Fannborgarreitur Traðarreitur-vestur

Vinnslutillaga I
Allar athugasemdir og ábendingar

Efni: Tillaga – Breyting á aðalskipulag Kópavogs 2012 - 2024 - Fannborgarreitur og Traðarreitur vestur

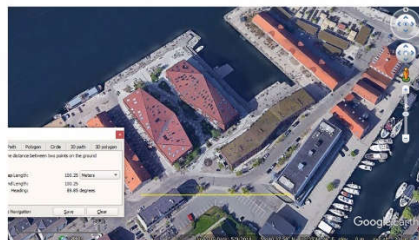
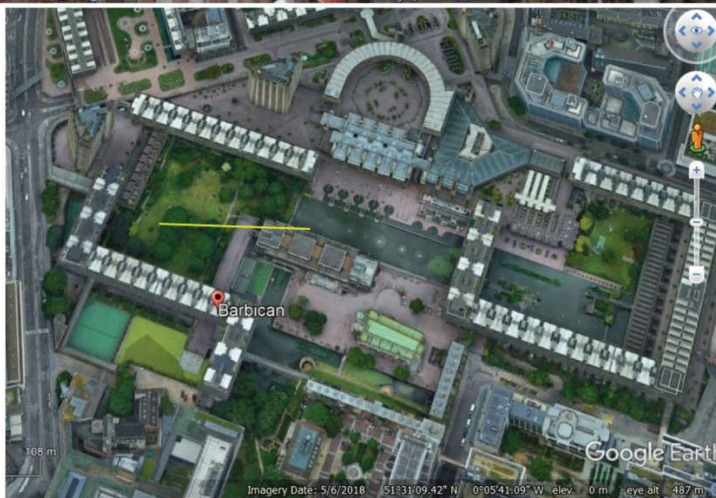
Ég tel að byggingarmagnið og hæð bygginganna sé í mótsögn við skilmálana í drögum að deiliskipulaginu.

Ég tók þessi skjáskot úr kynningunni, (deili ekki annars staðar en í þessu bréfi) en þar er frekar augljóst að það er verið að reyna að fá söguna um mannlífið og mannlega skalan til að rýma við byggingarmagnið með því að breyta sjónarhorninu á hærri byggingunum þannig að þær virka umtalsvert lægri á milli mynda. Ég er sjálf arkitekt og veit að svona fjarvídarmyndir eru meira hugsaðar til að sýna hugmyndina á listrænan máta en þarna koma þessar tvær myndir fyrir nákvæmlega sama sjónarhorn með stuttu millibili í kynningunni. Ég er að benda á bygginguna aftast í sjónarhorni fjarvídarmyndarinnar þar sem turninn virkar mörgum hæðum lægri en á fyrri myndinni.

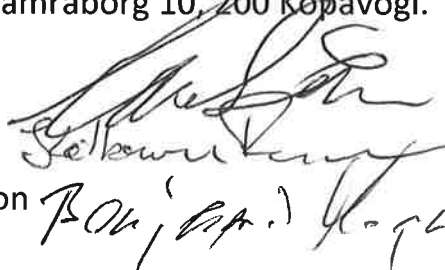
- 2) Fyrir sunnan Hamraborg 10 og 12 á að reisa hús sem er um 47 metrar á hæð, eða sem samsvarar um 16 hæðum, þar sem hver hæð er um 3 metrar. Þetta hús er meðfram allri suðurhlið Hamraborgar 10 og er í um 13 metra fjarlægð ef marka má framlagðar teikningar. Aðkoma að Hamraborg 10 verður um dimmt húsasund sem er að mestu lokað til austurs þar sem fyrir er gafllveggur núverandi bensínstöðvar. Algjört sólarleysi verður í þessu þrönga húsasundi og vindstrengir verða ráðandi enda landsynningur og útsynningur áhrifamestu vindáttir á svæðinu. Aðalinngangur í Hamraborg 10 hverfur frá upplýstu og björtu torgi í dimmt húsasund. Hamraborg 10 verður í ævarandi skugga fyrirhugaðrar nýbyggingar. Fjarlægð í næstu stæði fyrir fatlað fólk eykst verulega. Nýbygging þessi mun hafa mikil áhrif á rekstrarskilyrði fyrirtækja í húsinu. Stjórn húsfélagsins Hamraborg 10 mótmælir harðlega þessum breytingum.

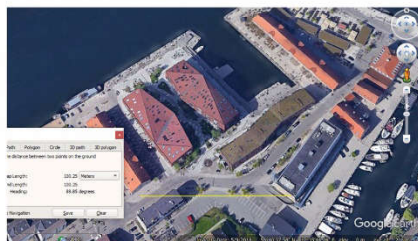
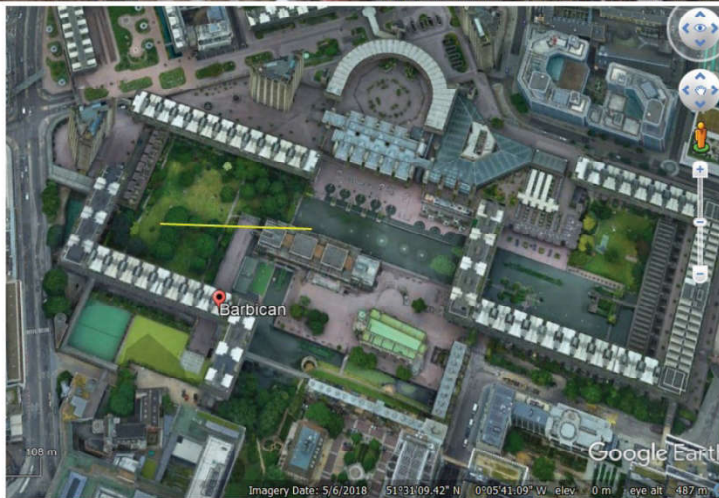
Ég tel að byggingarmagnið og hæð bygginganna sé í mótsögn við skilmálana í drögum að deiliskipulaginu.

Ég tók þessi skjáskot úr kynningunni, (deili ekki annars staðar en í þessu bréfi) en þar er frekar augljóst að það er verið að reyna að fá söguna um mannlífið og mannlega skalan til að rýma við byggingarmagnið með því að breyta sjónarhorninu á hærri byggingunum þannig að þær virka umtalsvert lægri á milli mynda. Ég er sjálf arkitekt og veit að svona fjarvíddarmyndir eru meira hugsaðar til að sýna hugmyndina á listrænan máta en þarna koma þessar tvær myndir fyrir nákvæmlega sama sjónarhorn með stuttu millibili í kynningunni. Ég er að benda á bygginguna aftast í sjónarhorni fjarvíddarmyndarinnar þar sem turninn virkar mörgum hæðum lægri en á fyrri myndinni.
